## **CIRCOLARE TERRITORIALE N° 12 - 2022**

### **MODIFICHE AL PIAZZALE NELLA STAZIONE DI CORMANO - CUSANO MILANINO**

CORMANO - CUSANO MILANINO  
Km 9+227

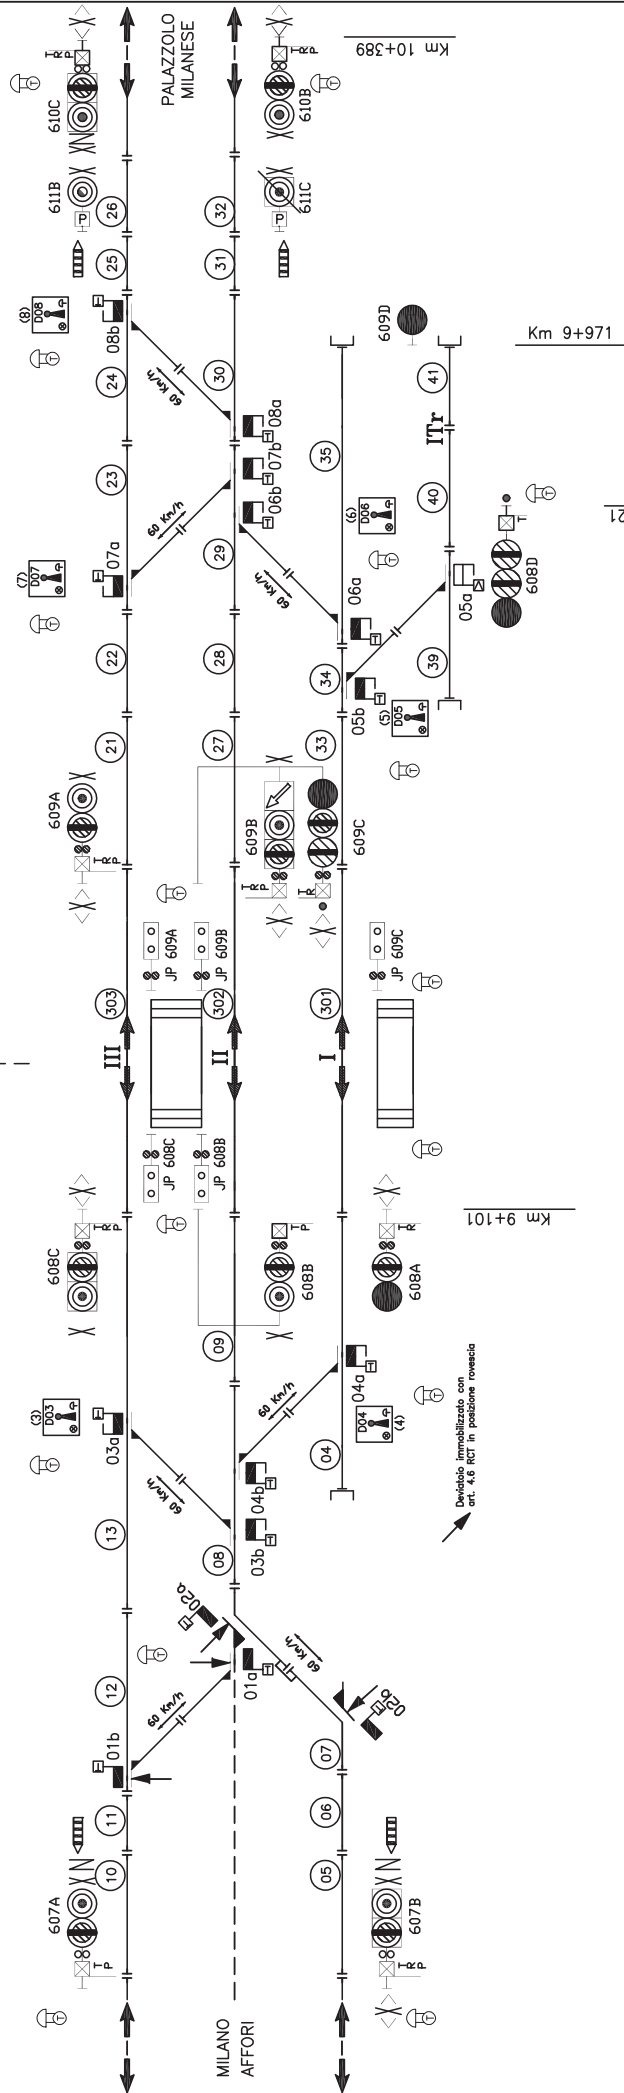
Viene attivato il nuovo deviatoio n° 1a/b.

Il suddetto deviatoio è immobilizzato in posizione normale con i dispositivi di cui all'articolo 4.6. del Regolamento per la circolazione dei treni e le relative casse di manovra sono dotate dei segnali indicatori da deviatoio di cui all'articolo 54.2. del Regolamento sui segnali.

In allegato si trasmette il nuovo piano schematico della stazione di Cormano - Cusano Milanino che annulla e sostituisce quello riportato in allegato alla Circolare Territoriale n° 08/2022.

Dispositivo immobilizzato con art. 4.6 RCT in posizione normale

Dispositivo immobilizzato con art. 4.6 RCTM in posizione rovescia
